INTERESSADO: Casimiro e Coelho Lda**LOCAL:** Av. Manuel Remígio e Rua de Arte Xávega — Nazaré**ASSUNTO:** “Exposição - envio de peritagem”**PROCESSO Nº:** 205/19**REQUERIMENTO Nº:** 718/21**DELIBERAÇÃO:**

Vimos por este meio apresentar a peritagem aos alinhamentos e a sua conformidade com a regulamentação urbanística do prédio sito na Avenida Manuel Remígio e Rua da Arte Xávega, cuja licença de Obra resultou do processo 205/2019 da CM Nazaré do qual resultou o alvará de licença de construção nº 13/20.

Auto de Peritagem ao processo 205/2019 da C.M. Nazaré

No que concerne ao processo 205/2019 verificamos que no ficheiro 11.OBP64028_A3.dwg, peça desenhada Topografia nº 3 está referido que o lote têm uma área de 638 m2.

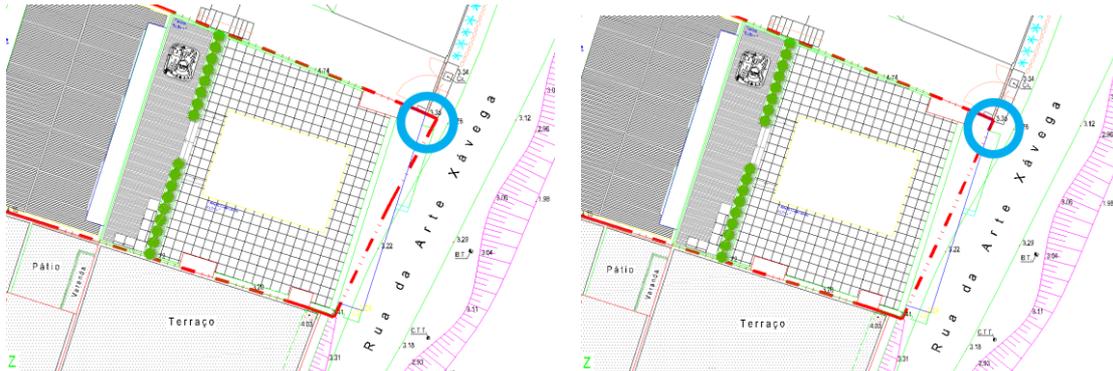
Esta área está assinalada com um padrão de marcação (hatch), contudo ao aferimos a real área da marcação, verificamos que a dimensão real da área do lote atinge os 643.30m2.

No ficheiro 10.OBP64028_A2.dwg, peça desenhada Topografia nº 3, rectificação de áreas, o o polígono do limite do Lote desenhado a traço ponto, sendo referido que o lote têm uma área de 638 m2.

Contudo a real área deste polígono é de 643.30m².

Em ambos os ficheiros existe um aumento de 5.30 m² na área do lote, sendo que este se verifica no limite nascente do lote, na Rua da Arte Xávega.

Após análise cuidada dos ficheiros, verifica-se que o limite do lote foi estendido para além do limite do muro vizinho a norte, ou seja, no levantamento é o limite exterior da rampa do portão do vizinho que passa a ser assumido como o real limite do lote, aumentando, na minha opinião artificialmente a área do lote.

Esta situação foi acautelada no projecto no seu alçado Poente, o alçado da Avenida Manuel Remígio, onde, como se pode constatar nas folhas 02B planta de implantação e 17B Alçado Poente do ficheiro 09.OBP64028_A1.dwfx.

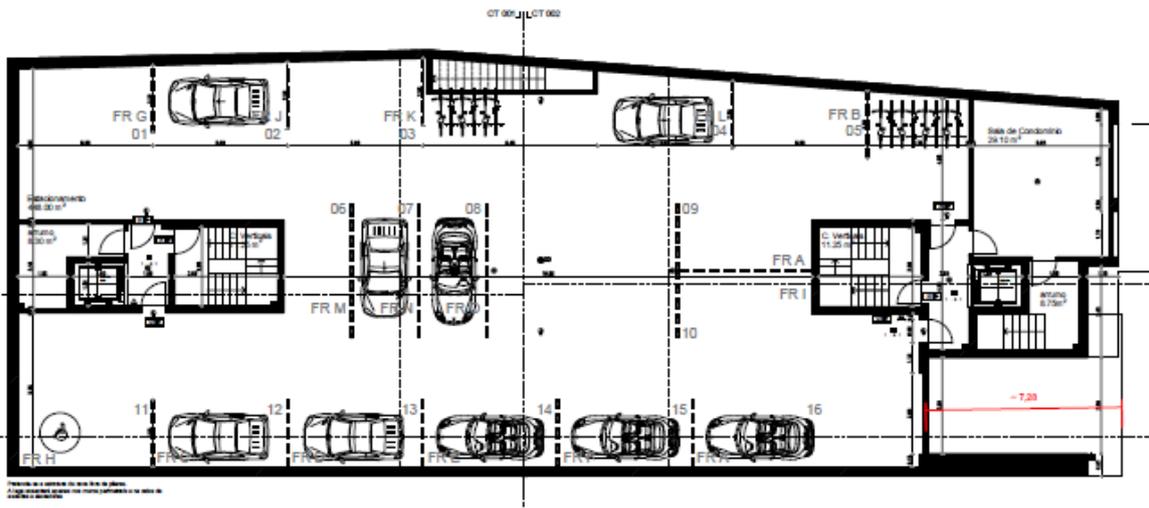
Já em relação aos alinhamentos do Alçado Nascente da Rua da Arte Xávega, podemos constatar que não são respeitados.

Na folha 02B planta de implantação do ficheiro 09.OBP64028_A1.dwfx. verificamos que nem em relação á construção no lado sul do lote, nem em relação ao limite do lote a Norte, o projecto cumpre os parâmetros urbanísticos definidos no regulamento do PDM da Nazaré.

No caso do alinhamento a sul, o processo 205/2019 desvia-se do alinhamento da fachada vizinha em 3.20 m. (Ficheiro Lev_Top_Prédio_Rua_Arte_Xávega_Rv1.DWG), sendo este o alinhamento que deveria ditar o pano de fachada na Rua da Arte Xávega.
